# TECHNISCHE MITTEILUNG NR. VTM306-36/2

**Reduzierung der  $V_{NE}$**

G 102 Standard Astir III  
G 102 Club Astir III / IIIb

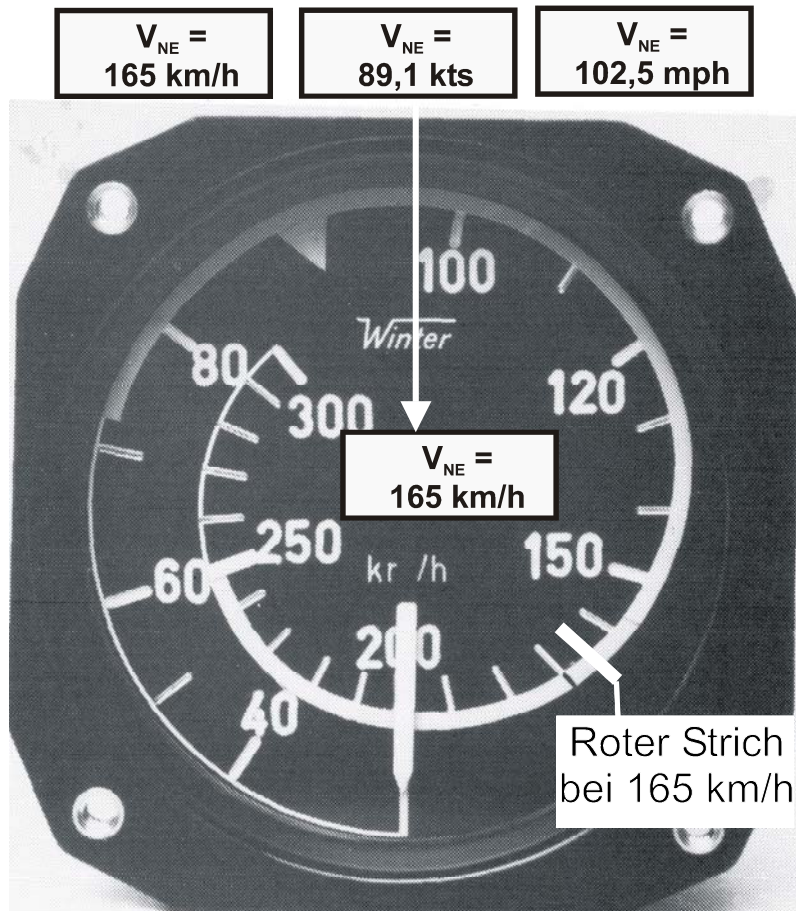
- 1.8.1 Am Fahrtmesser ist bei **165 km/h** eine rote Markierung anzubringen (rote Markierung ist der TM beigelegt).
- 1.8.2 Am Fahrtmesser ist folgendes rote Schild (entsprechend der Fahrtmesserskalierung) anzubringen:
